**Comune di Roncone**  
(Provincia Autonoma di Trento)

## **Piano Regolatore Generale Variante 2012**

### **RELAZIONE DI CONTRODEDUZIONE AL VERBALE CUP n. 05/2013 DI DATA 24 APRILE 2013**

*Data: Settembre 2014  
Seconda adozione*

Proposta di riposizionamento della rotatoria

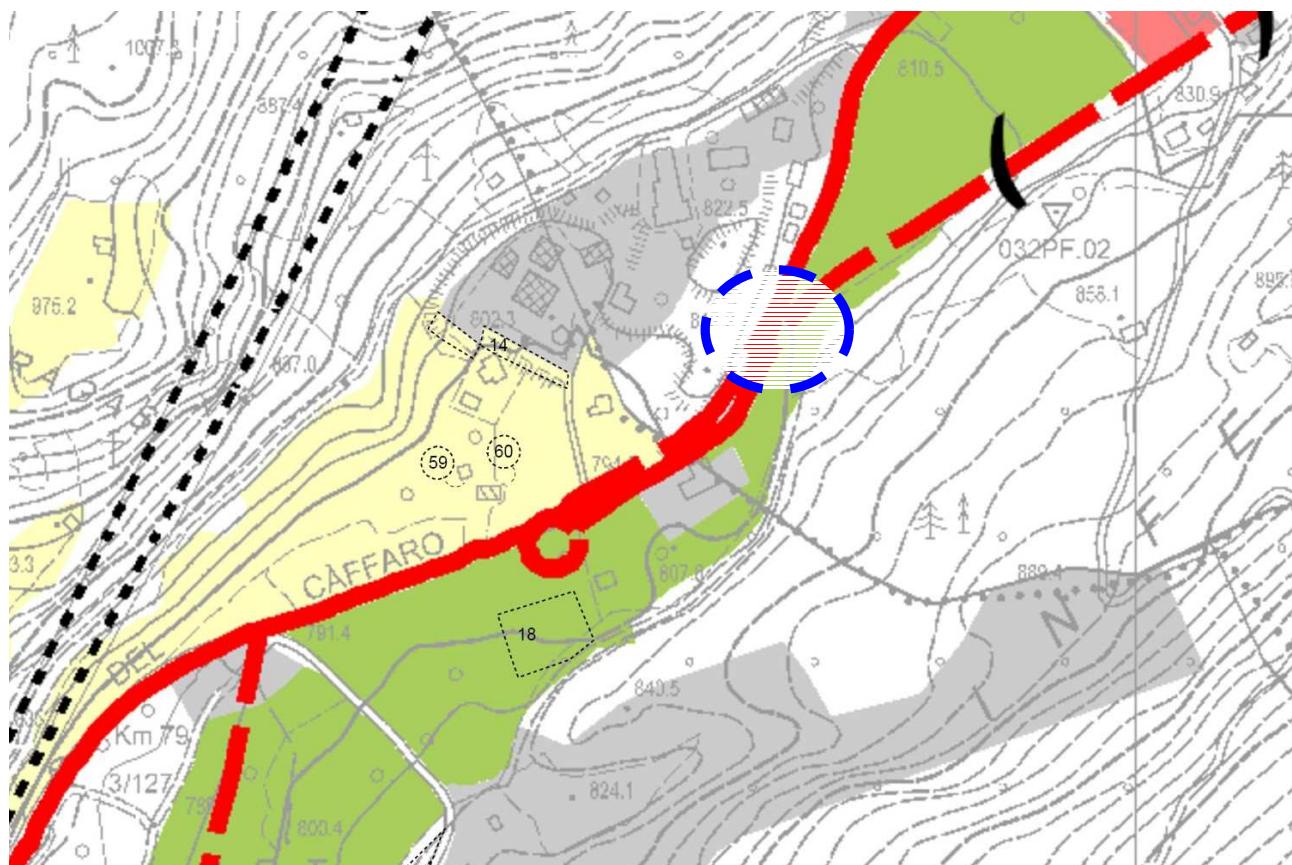
Viene volutamente esclusa la rotatoria sull'arteria 237 in prossimità dell'innesto della circonvallazione di Bondo.

Dalle carte del PUP non risulta evincibile quale potrebbe essere il tracciato di progetto ed il motivo di necessità per realizzare una rotatoria all'interno della piana agricola, quando appare più logico che la rotatoria dovesse essere realizzata in comune di Bondo, come da estratto allegato.
